HENVENDELSER MODTAGET I HØRINGSPERIODEN

FORSLAG TIL LOKALPLAN SVANEMØLLEHOLM ØST

Høringssvar

Offentlig høringsperiode fra den 25. april til den 20. juni 2025.

Byrum H
Bilag

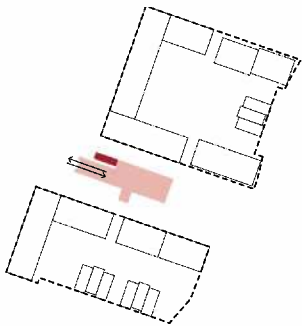
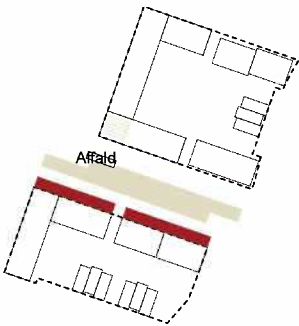
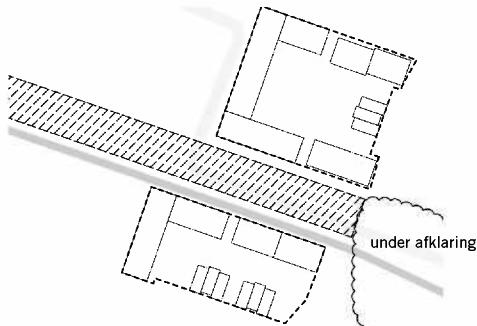
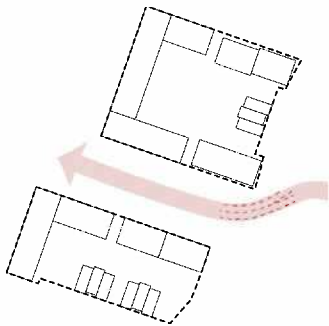
Byrum H

Mindst 25 % af det på tegning 7a viste areal skal være bede med beplantning. Befæstede arealer skal være i asfalt, beton, rektangulære betonsten, natursten og/eller træ.

By og Havn har som målsætning at promenader, gade- og byrum på Svanemølleholm fremstår så grønne som muligt. By & Havn ønsker at beplantning i holmegaden bliver af høj kvalitet, bestående af mellemhøj beplantning, urter og træer. Byrum H, den østlige del af holmegaden, er planlagt som et byrum, med fortov og cykelsti til og fra Levantkaj og beplantning i bede. Grundet hensyn til ledninger, brandredningsarealer til boliger, nødkørsel til/fra Levantkaj, lokalplansbestemte cykelparkeringspladser, mulighed for ophold ved udadvendte funktioner i stueetager, passager på tværs samt vendeplads for renovationskøretøjer, vurderes andelen af bede i byrum H maksimalt at kunne udgøre 10% af arealet.

Se det vedlagte bilag omhandlende Byrum H, der er et uddrag af dispositionsforslaget for holmegaden fra marts 2025. Dispositionsforslaget illustrerer 10% bede med beplantning, samt muligheden for cykelparkering, ophold i forbindelse med udadvendte stueetager, samt muligheden for bevægelse sig på tværs, fra cykelparkering til fortov og adgang til bebyggelse.

Byrum E
Bilag

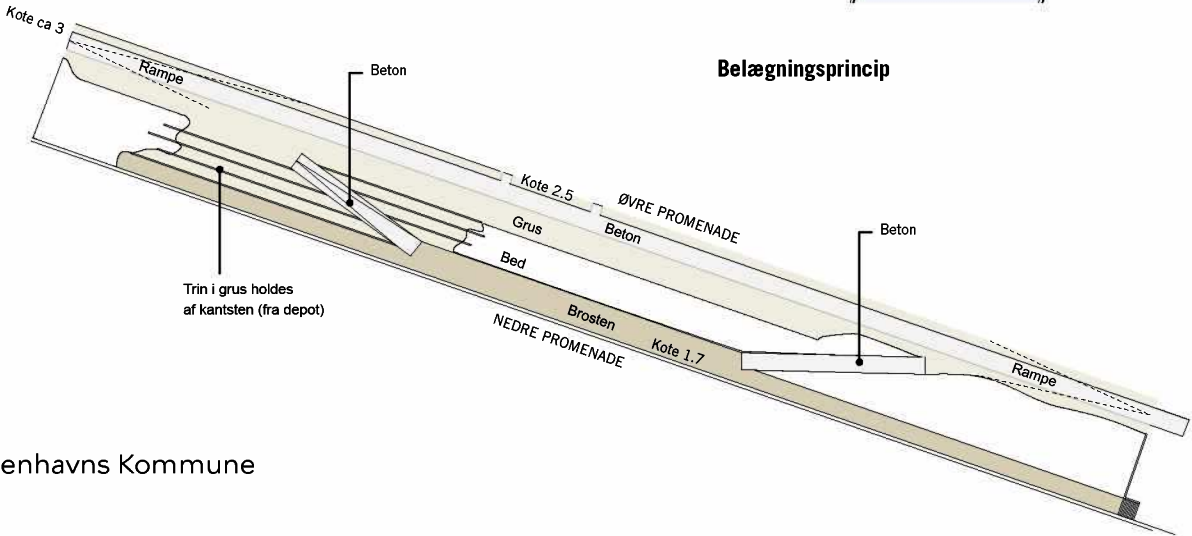
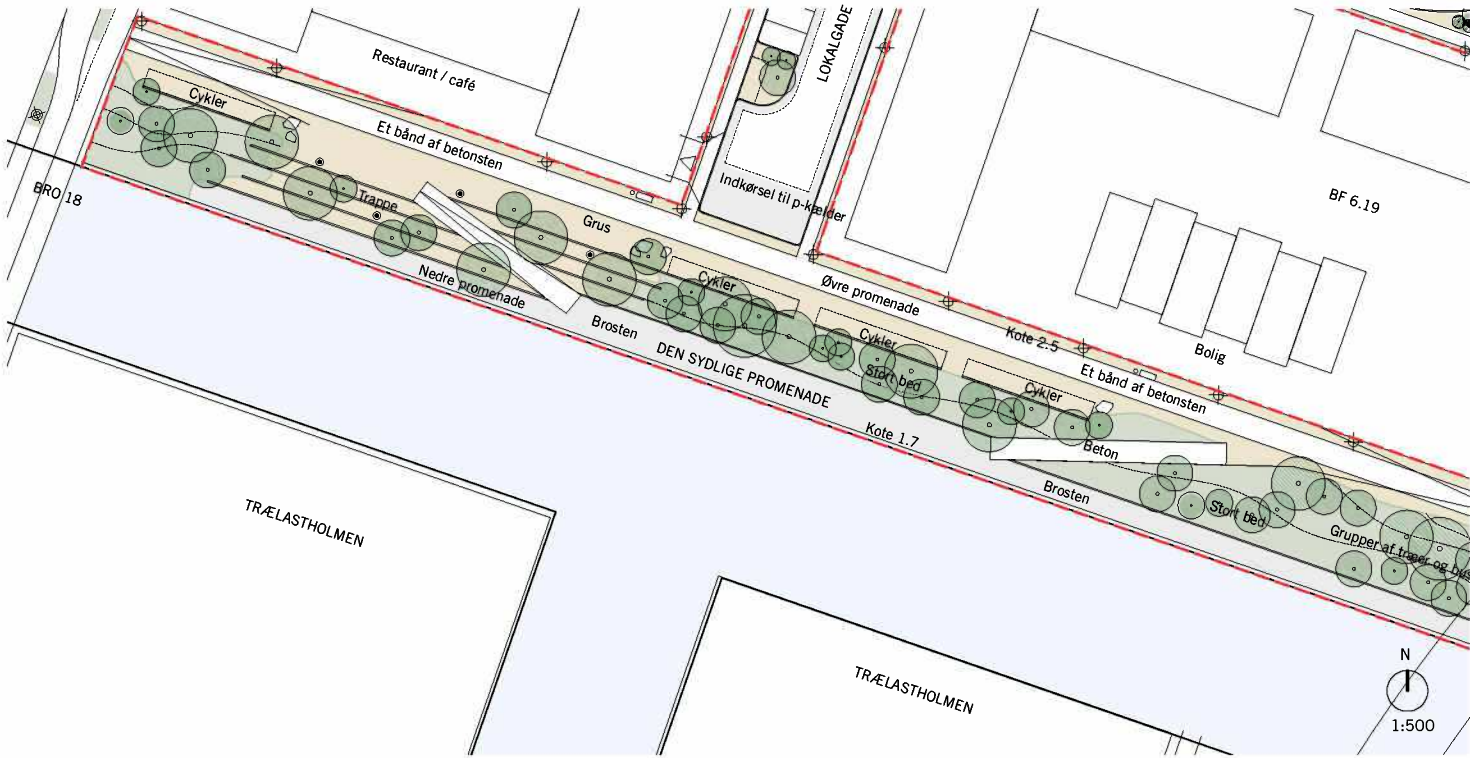
Der ønskes muligheden for at kunne benytte grus i alle byrum og kantzoner jf. tegning 7a Byrum og 7c Kantzoner, da der arbejdes videre med det udtryk som er muliggjort i lokalplan 594 *Svanemølleholm*, der regulerer den vestlige del af Svanemølleholm. Samtidig er grus en reference til holmens tidligere brug som grusdepot og

er derfor en stedsspecifik reference til områdets industrihistorie. Yderligere ønskes muligheden for at benytte grus i byrum, gader, promenader og kantzoner, for at kunne reducere CO2 aftrykket knyttet til belægningsvalg. Det tænkes at grus benyttes sammen med andre belægninger.

Se det vedlagte bilag omhandlende Byrum E, der er et uddrag af dispositionsforslaget for den sydlige promenade på Svanemølleholm fra marts 2025. Dispositionsforslaget illustrerer hvordan grus kan anvendes i samspil med andre belægninger muliggjort i lokalplansforslaget.
